SERVICE INFO – INA 0099

Promjena u sadržaju pakiranja 532 0020 10

Slika 1: 532 00 plastična remenica sa pripadajućim pričvršnim vijcima

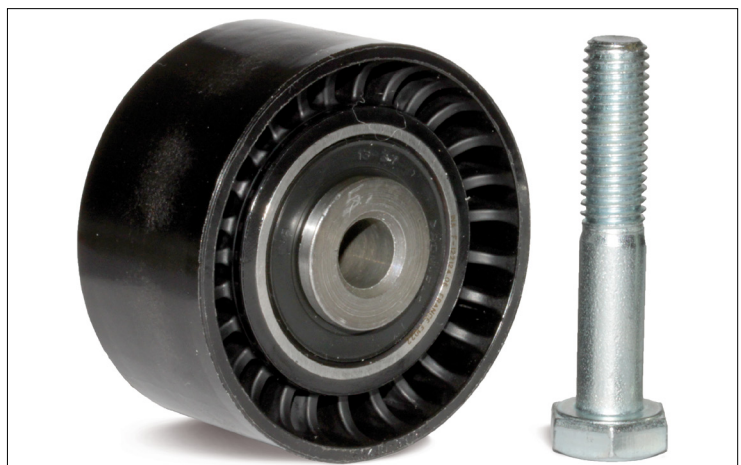
Optimiziran je sadržaj pakiranja za Kat.Br. 532 0020 10. Zahvaljujući izvedbi vodeće rolice-klizača, vijak M10 x 55 se može upotrijebiti za gore navedena vozila. Vijak M10 x 50 i podloška više nisu potrebni. Pakiranje stoga sadrži plastični klizač (Slika 1, lijevo) i vijak M10 x 55 (Slika 1, desno).

Kako je objašnjeno u servisnoj informaciji INA 0070, u gore navedenim vozilima moguće je još uvijek pronaći ugrađenu metalnu izvedbu klizača. Plastična izvedba klizača zamjenjuje metalnu izvedbu.

Plastična izvedba klizača zadovoljava sve tehničke zahtjeve bez ograničenja a razlikuje se samo po drugačijem materijalu radne površine.
